**sur le projet de renouvellement et d'extension de la carrière de
Valtrède à Châteauneuf-les-Martigues (13)**

**N° MRAe
2022APPACA50/3168**

Avis du 13 juillet 2022 sur le projet de renouvellement et d'extension de la carrière de Valtrède à Châteauneuf-les-Martigues (13)

Figure 4: Périmètre du programme de compensation (source: Annexe étude d'impact et MRAe)

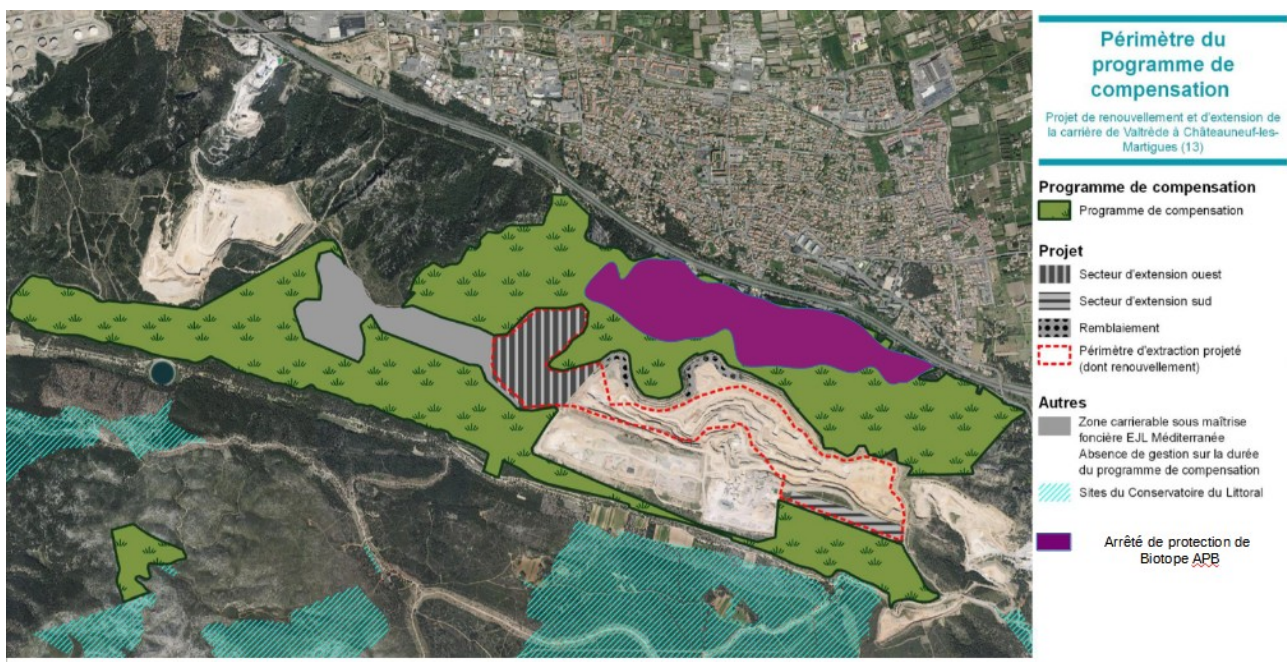
Toutefois, la MRAe relève que le périmètre de compensation retenu se situe en partie au sein de l'APPB créé en 2002 dans le cadre de l'autorisation de 1998 du renouvellement de la carrière de Valtrède, dont l'objectif était de garantir la sécurisation foncière du site et de réglementer certaines activités susceptibles de nuire à la conservation des biotopes nécessaires aux espèces protégées. L'autorisation prévoyait par ailleurs la prise en charge par l'exploitant de l'entretien biologique et le suivi de ce secteur au profit des espèces végétales impactées (l'Hélianthème à feuilles de marum), pendant la durée d'exploitation de la carrière.

La MRAe souligne l'absence d'un bilan relatif à cette prise en charge et au suivi écologique prévu, permettant ainsi de démontrer les bénéfices des mesures de gestion de l'APPB engagées par EJM Méditerranée.

De plus, au-delà de cette zone APPB, la MRAe observe que ce programme de compensation porte sur la gestion d'un espace naturel qui est en bon état écologique et fonctionnel et sur lequel il ne pèse aucune menace imminente d'altération, hors dynamique naturelle de la végétation. La MRAe constate que la préservation du bon état de cet espace naturel ne peut être considérée comme générant un gain de biodiversité au moins égal aux pertes.

Enfin, la MRAe observe qu'à long terme, le site rejoindra les exploitations voisines et provoquera une rupture fonctionnelle dans le site même de compensation.

La MRAe recommande de fournir un bilan relatif aux mesures de gestion prévues dans le cadre de l'APPB et de consolider les mesures de compensation proposées, afin de démontrer que le projet n'aura pas d'impact résiduel significatif sur l'état de conservation de l'Aigle de Bonelli, espèce protégée.

Figure 5: Impact paysager sur le massif de la Nerthe (source: Géoportail)

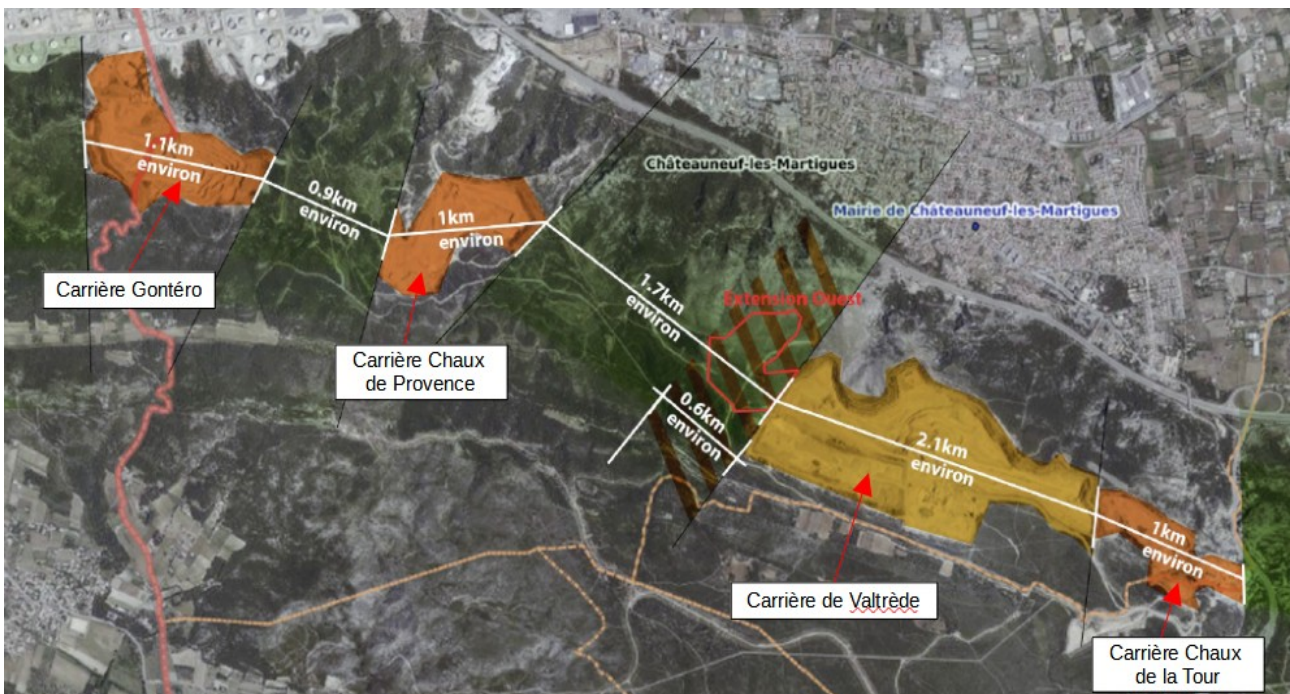
Sur la base des photographies aériennes, la MRAe souligne (fig.5) les effets cumulés des carrières qui se sont développées²³ depuis les cinquante dernières années, d'ouest en est. L'étude d'impact présente cette succession de sites d'extraction et conclut que le projet de renouvellement et d'extension du site de Valtrède s'inscrit « dans une dynamique industrielle structurante de l'unité paysagère ».

S'appuyant sur ce constat, l'étude d'impact fait fi la qualité paysagère première du massif, dont ce versant demeure en partie naturel. Or la MRAe constate que l'équilibre entre les espaces de nature et les différents sites d'extraction se délite au fil de l'exploitation de chacun des quatre sites, jusqu'à parfois disparaître (exemple de la limite entre la carrière Chaux de la Tour et celle de Valtrède), compromettant la spécificité paysagère du massif de la Nerthe.

La MRAe recommande d'évaluer les effets cumulés du projet sur le paysage avec les sites d'extraction situés sur le massif de la Nerthe et de justifier le parti d'aménagement sur les choix de remise en état du site.
